**ANÁLISE FINAL DE ENGENHARIA**

Edital n. 178/2022 – Unioeste – HUOP

*“quartos em containers para equipe médica do HUOP”*

TRIBUNAL DE CONTAS DO ESTADO DO PARANÁ  
7.<sup>a</sup> INSPEÇÃO DE CONTROLE EXTERNO - 7ICE

## 2.2 – Corrimão de rampa

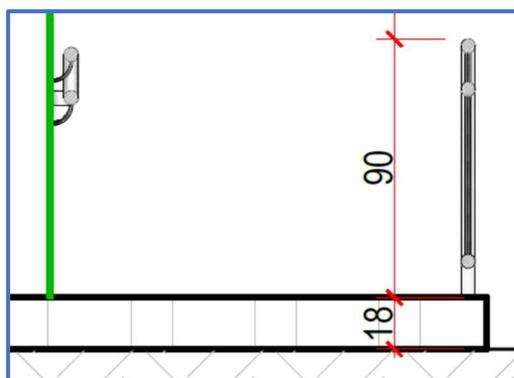
Na rampa de acesso, o corrimão superior está especificado com altura de 90 cm em relação ao piso e o corrimão inferior não tem cota:

É necessário adequar os corrimãos da rampa à norma citada (sem grifos no original):

“6.9.3.2 Os corrimãos devem ser instalados em rampas e escadas em ambos os lados, a **0,92 m e a 0,70 m do piso**, medidos da face superior até o bocel ou quina do degrau (no caso de escadas) ou do patamar, acompanhando a inclinação da rampa, conforme Figura 76. Devem prolongar-se por, no mínimo, 0,30 m nas extremidades”

O item será ajustado informando as cotas no desenho.

Declarada intenção de correção.

2.2 – Corrimão de rampa: Apontamento atendido, contanto que seja realizada a correção na publicação de novo edital do mesmo objeto.

### 2.3 – Corrimão de escada

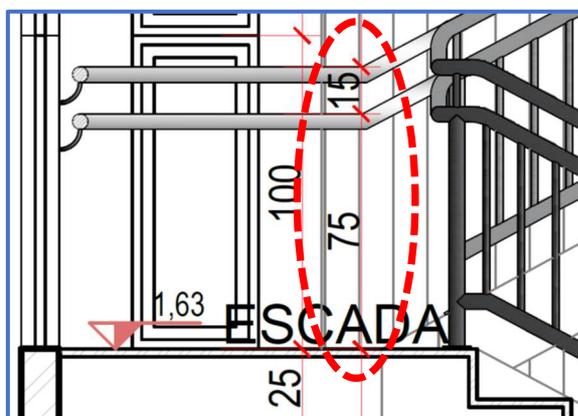
Nas escadas, os corrimãos são especificados com alturas de 90 cm e 75 cm em relação ao piso:

É necessário adequar os corrimãos das escadas à norma citada (sem grifos no original):

“6.9.3.2 Os corrimãos devem ser instalados em rampas e escadas em ambos os lados, a **0,92 m e a 0,70 m do piso**, medidos da face superior até o bocel ou quina do degrau (no caso de escadas) ou do patamar, acompanhando a inclinação da rampa, conforme Figura 76. Devem prolongar-se por, no mínimo, 0,30 m nas extremidades”

Além disso, não é indicada a inclinação (em %) da rampa de acesso.

Com relação a altura do corrimão, será alterada a cota e o posicionamento no desenho. Para a inclinação (em %) da rampa de acesso também será inserida no desenho. Para ambos os casos não seriam contabilizados prejuízos visto que a inclinação está dentro do preconizado em norma e seguindo as medidas impostas se atinge o percentual de norma. Assim como os corrimões que foram contabilizados em planilha orçamentária, não trazendo prejuízos a edificação. Os dois questionamentos poderiam facilmente ser sanados com um simples telefonema ou e-mail durante a execução do objeto não ensejando cancelamento do edital.

Declarada intenção de correção.

2.3 – Corrimão de escada: Apontamento atendido, contanto que seja realizada a correção na publicação de novo edital do mesmo objeto.

#### 3.1 – Projeto de estrutura metálica e projeto de fundações: apoio para o primeiro vão de escada

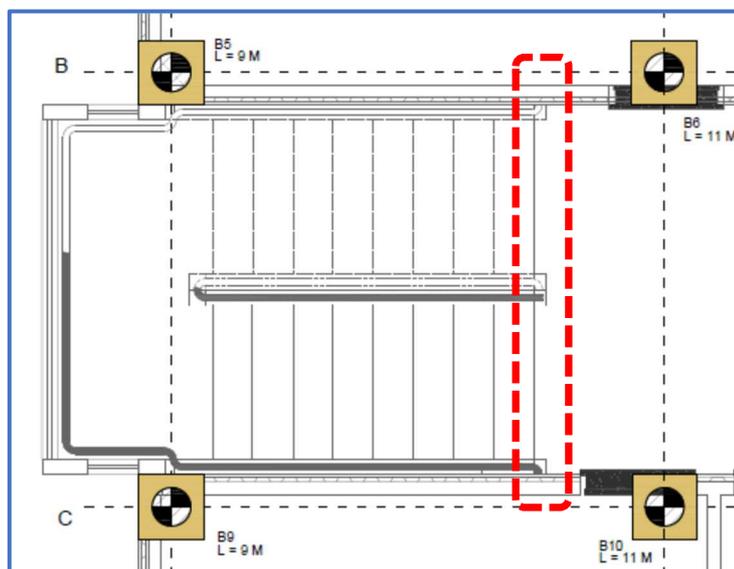
No projeto de estrutura metálica, é desenhado um apoio para o primeiro vão da escada, que parece ser um elemento de concreto armado:

No entanto, no projeto de fundações, não foram encontradas especificações para uma viga de baldrame para apoio do primeiro lance de escada:

Desta forma, restará pouca carga a ser distribuída pelos perfis que tocarão o solo. Apesar disso, serão revistos os apontamentos e indicaremos estacas ou apenas mais um ponto de ancoragem no nível térreo.

3.1 – Projeto de estrutura metálica e projeto de fundações: apoio para o primeiro vão de escada: Apontamento atendido, contanto que seja realizada a correção na publicação de novo edital do mesmo objeto.

### 3.2 – Projeto de estrutura metálica: indicação de perfis metálicos em escada

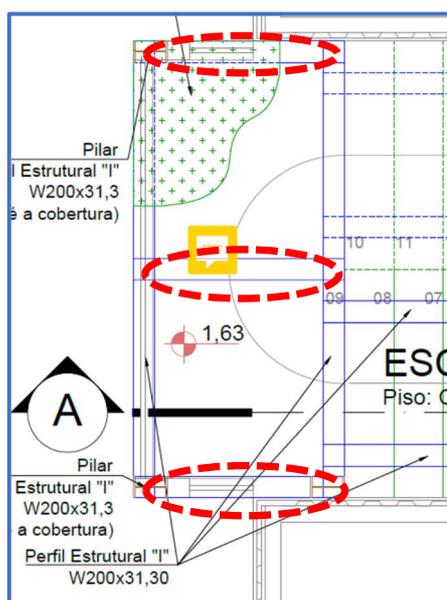
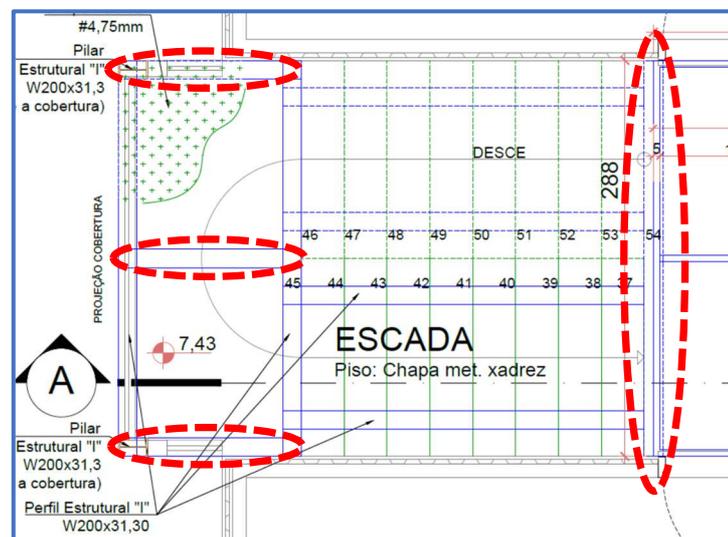
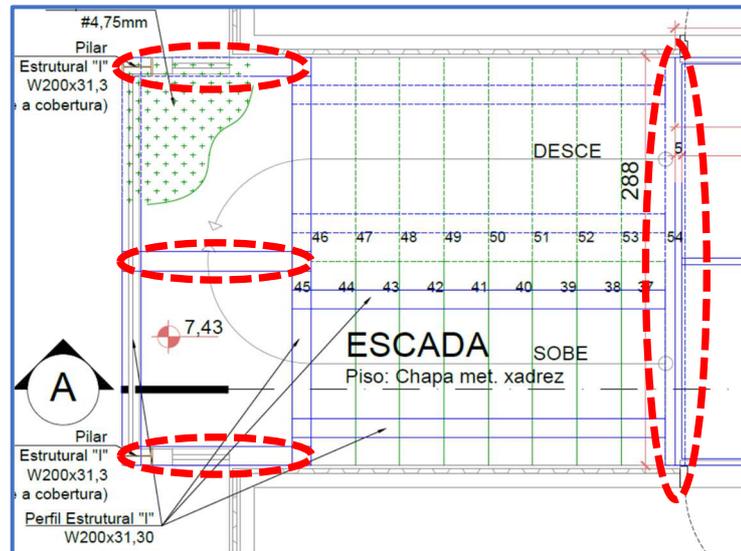
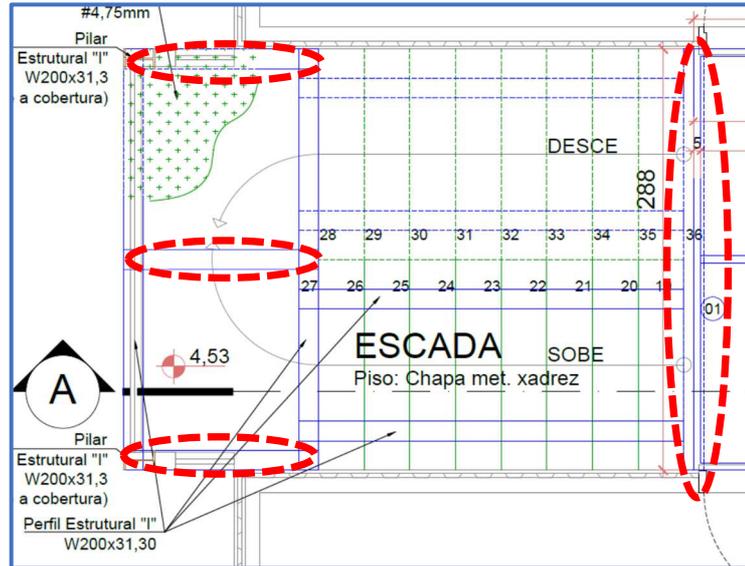
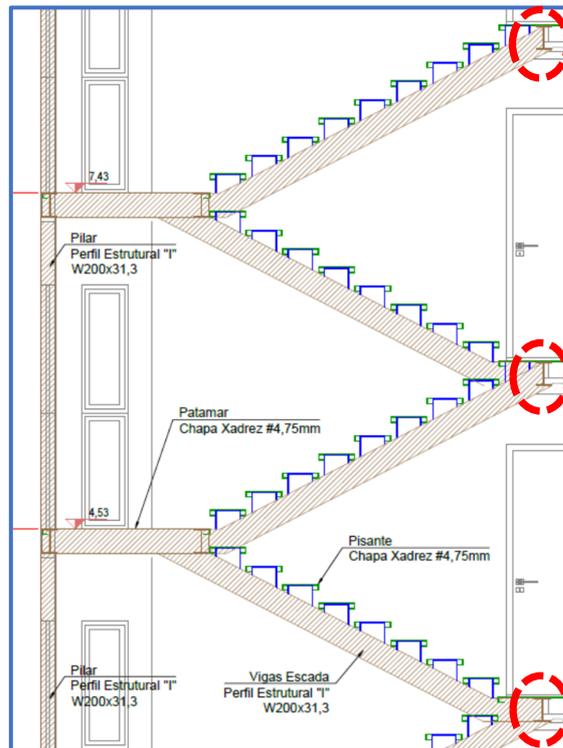
Não foi identificada indicação de perfis metálicos para apoios em todos os patamares da escada e para apoios dos vãos de escada nos níveis dos pisos dos primeiro, segundo e terceiro pavimentos:

Não entendemos o questionamento da APA. Os apoios são dados pelos perfis “I” metálicos indicados nas mesmas imagens apontadas. Tais perfis serão soldados entre container’s criando os pontos de apoio para a escada e unindo os elementos existentes (container + escada + passarela).

3.2 – Projeto de estrutura metálica: indicação de perfis metálicos em escada: **Apontamento não atendido.**

### 3.3 – Projeto de estrutura metálica: vazios para shafts

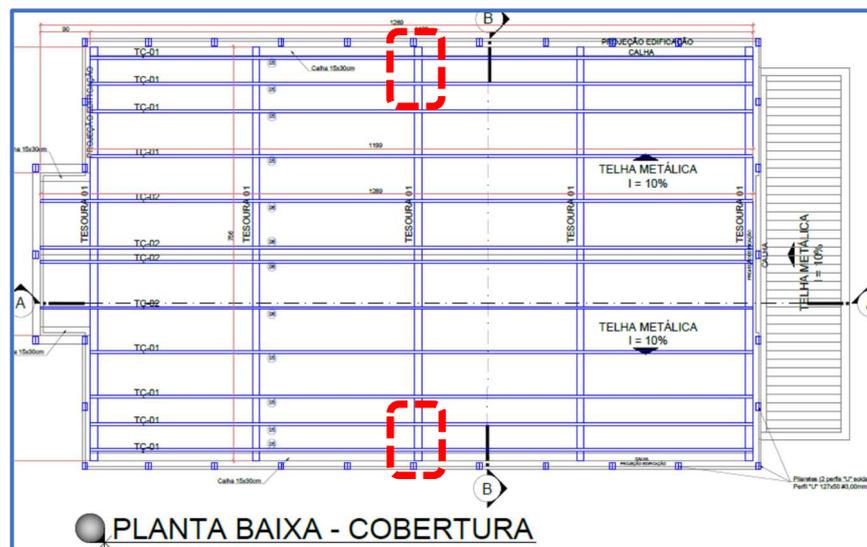
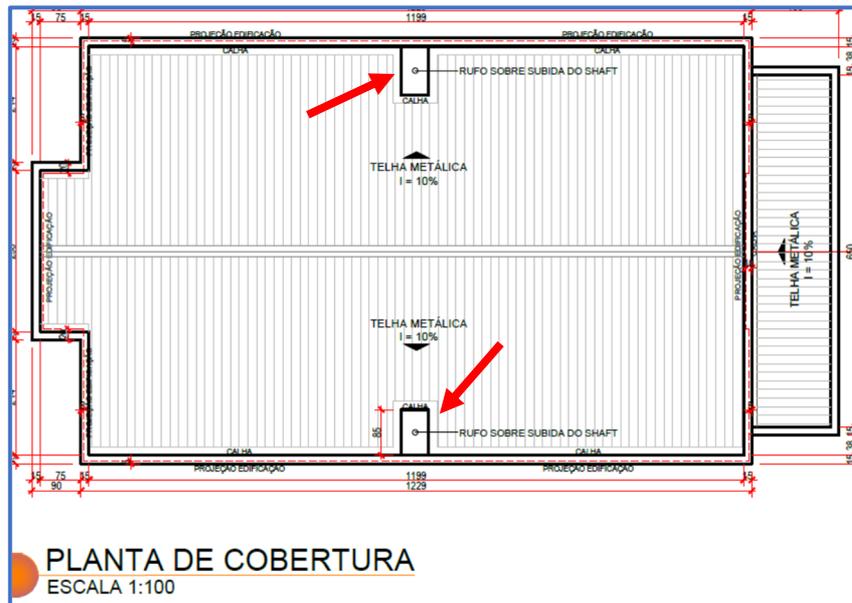
Na cobertura, não foram encontradas indicações de vazios para os shafts que, em comparação com o projeto arquitetônico, parecem coincidir com a tesoura central:

A criação dos shafts se deu exclusivamente para servir de elemento de passagem das tubulações de climatização advindas do shaft para fora da cobertura, evitando furos em telhas e criando uma passagem do interior para o exterior visto que toda a estrutura será metálica impossibilitando, por exemplo, rasgos na alvenaria que serviriam para embutir as tubulações. Assim, a tesoura passando por dentro do shaft não altera em nada a função para que foi desenvolvida.

3.3 – Projeto de estrutura metálica: vazios para shafts: **Apontamento não atendido.**

### 3.4 – Projeto de estrutura metálica: indicação de perfis periféricos dos pisos dos corredores

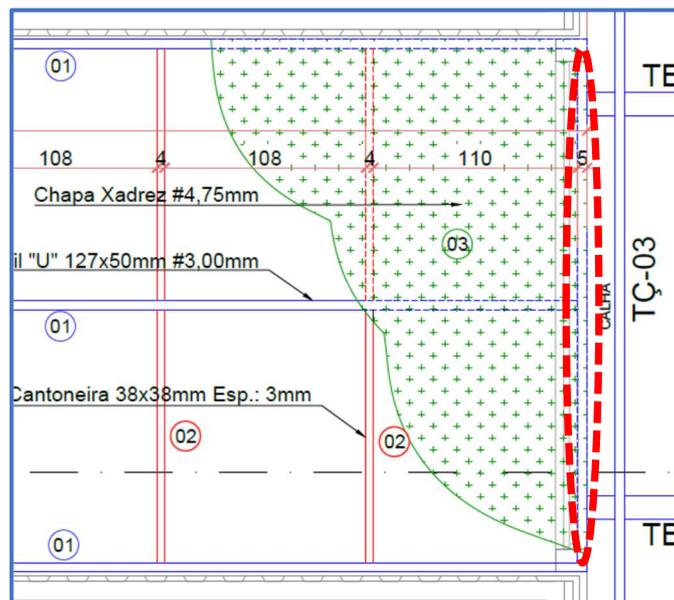
Nos pisos dos corredores dos primeiro, segundo e terceiro pavimentos, não foi encontrada indicação do tipo de perfil metálico a ser utilizado em alguns bordos:

Não foi encontrada justificativa para não ser adotado o sistema usual e mais econômico, de posicionar as vigas principais segundo o vão menor do vazio, **288 cm**. Considerando a carga aplicada, o vão e as dimensões da seção transversal desse perfil metálico central, fez-se um cálculo de verificação preliminar para verificação de resistência e de rigidez, resumido a seguir:

- apresentam flecha de 96 cm (37 vezes maior do que a flecha admissível), logo, **não é verificado o critério de rigidez;**
- tensão normal máxima de 15.052 kgf/cm<sup>2</sup> (5,9 vezes maior do que a tensão de escoamento do aço ASTM-A36), logo, **não é verificado o critério de resistência.**

A APA aponta a falta de perfis periféricos nos pisos dos corredores, no entanto, circula exatamente os perfis nas imagens apresentadas (perfis viga “U” indicados em azul).

Em todo projeto de estrutura metálica, todos os perfis metálicos utilizados devem ter indicação de identificação técnica clara, explicitando tipo de seção transversal (U ou C, por exemplo), altura de alma, largura de mesa, espessuras de mesa e alma ou identificação técnica que inclua tais informações. No projeto apresentado, não foi identificada indicação de perfis metálicos para alguns bordos dos pisos dos corredores dos primeiro, segundo e terceiro pavimentos.

3.4 – Projeto de estrutura metálica: indicação de perfis periféricos dos pisos dos corredores - **Apontamento não atendido.**

### 3.6 – Projeto elétrico: carga instalada para condicionadores de ar

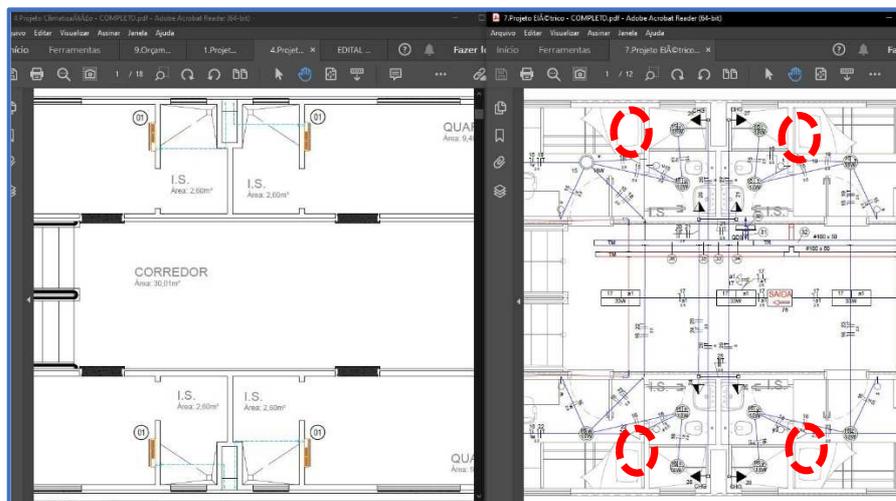
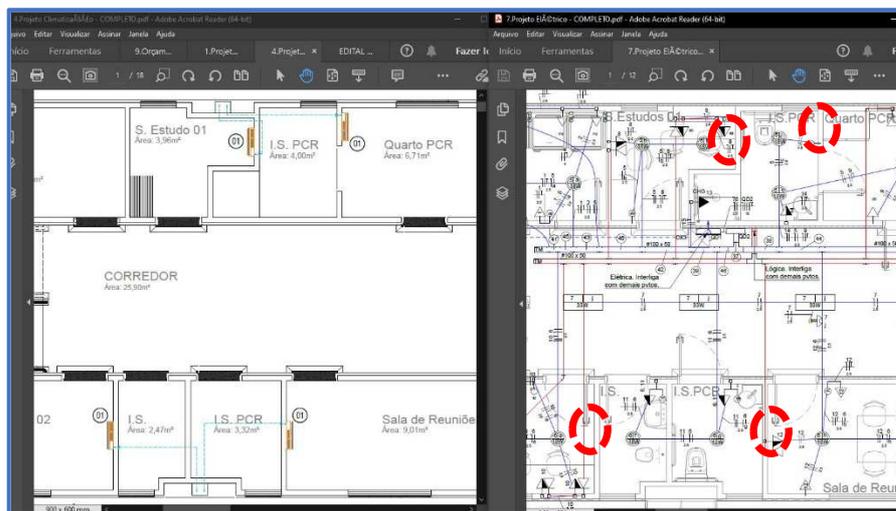
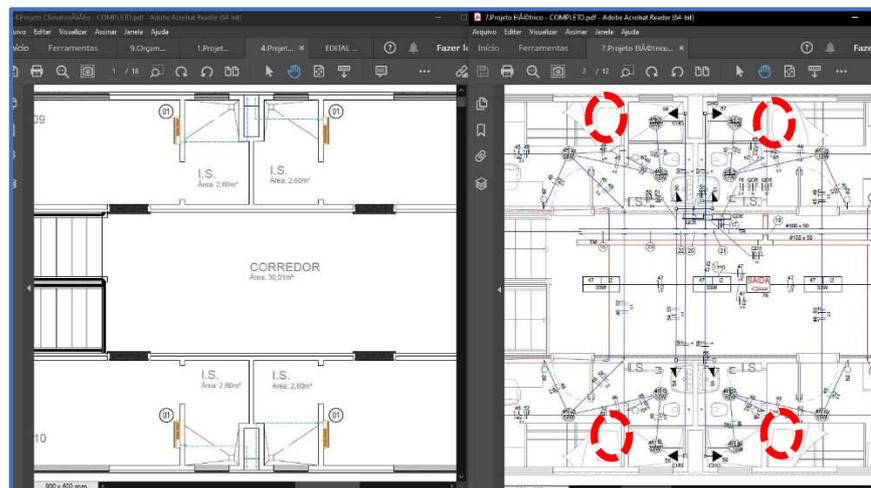
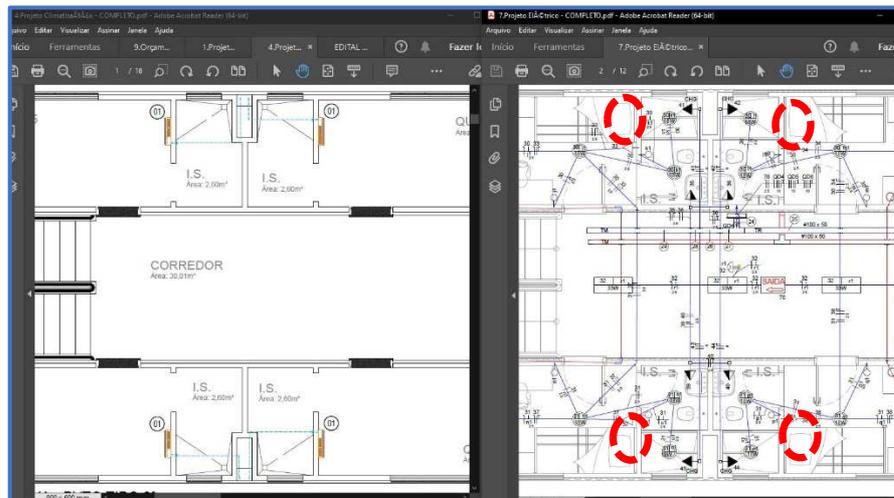
A potência instalada para condicionadores de ar seria de  $16 \times 9.000 = 144.000$  BTU/h = 42.177,6 W = 42,1776 kVA.

Então, a potência instalada prevista no projeto elétrico, de 14,47 kVA parece ser quase 3 vezes menor do que a potência instalada prevista no projeto de climatização, o que implicaria risco para a instalação elétrica projetada.

Dessa forma, a potência média para climatizadores desse modelo gira em torno de 800W. No projeto utilizou-se 814W conforme quadro de cargas.

Assim, informamos que a potência instalada prevista em projeto elétrico está adequada ao projeto de climatização e não implica em risco como alegado.

No projeto de climatização e respectivo memorial, não há indicação dos fatores EER (Energy Efficiency Ratio) e COP (Coefficient Of Performance) dos equipamentos adotados. No projeto elétrico e respectivo memorial não foram indicados os fatores de conversão específicos para os equipamentos utilizados. No entanto, os esclarecimentos ora trazidos são suficientes.

3.6 – Projeto elétrico: carga instalada para condicionadores de ar: Esclarecimentos suficientes, apontamento atendido.

### 3.7 – Projeto elétrico: posição de alimentação elétrica de condicionadores de ar

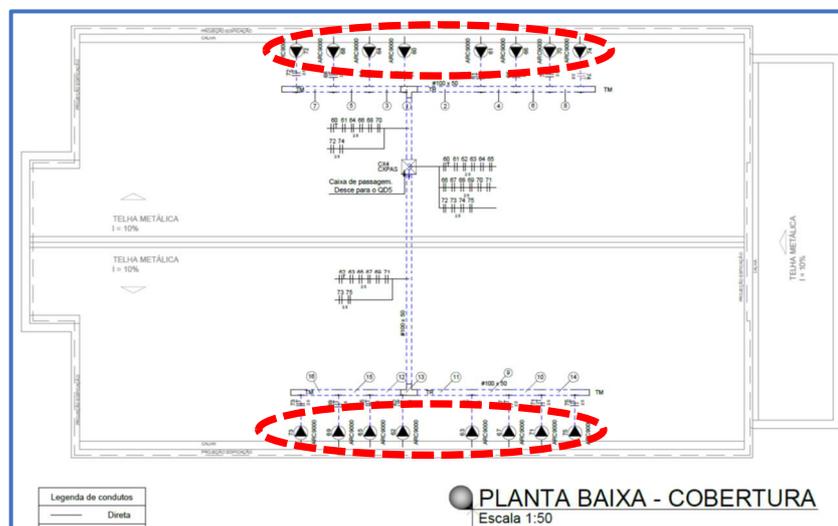
No projeto elétrico, não foram encontradas tomadas elétricas para alimentação de unidades evaporadoras (tomadas internas):

No entanto, foram constatadas 16 tomadas elétricas para alimentação de unidades condensadoras, na cobertura (externas):

Logo, todas as 16 tomadas para condicionadores de ar estão na cobertura, isto é, para alimentação elétrica pelas unidades condensadoras. Junto às unidades evaporadoras (4 por pavimento), não foram previstas tomadas internas.

Então, é recomendável prever, no projeto elétrico, também a instalação de tomadas internas, junto às unidades evaporadoras.

Em todos os projetos elétricos realizados por nossa Instituição, sempre, optamos pelo ponto de alimentação na condensadora visando um melhor aproveitamento das instalações, facilidade de manutenção, centralização dos circuitos e separação do restante das instalações elétricas.

No parecer inicial, se diz ser **recomendável** prever, no projeto elétrico, também a instalação de tomadas internas, junto às unidades evaporadoras. A recomendação tem a intenção de aumentar a competitividade quanto ao fornecimento dos equipamentos, mas não se aponta aqui um defeito ou erro no projeto elétrico.

3.7 – Projeto elétrico: posição de alimentação elétrica de condicionadores de ar - Esclarecimentos suficientes, apontamento atendido.
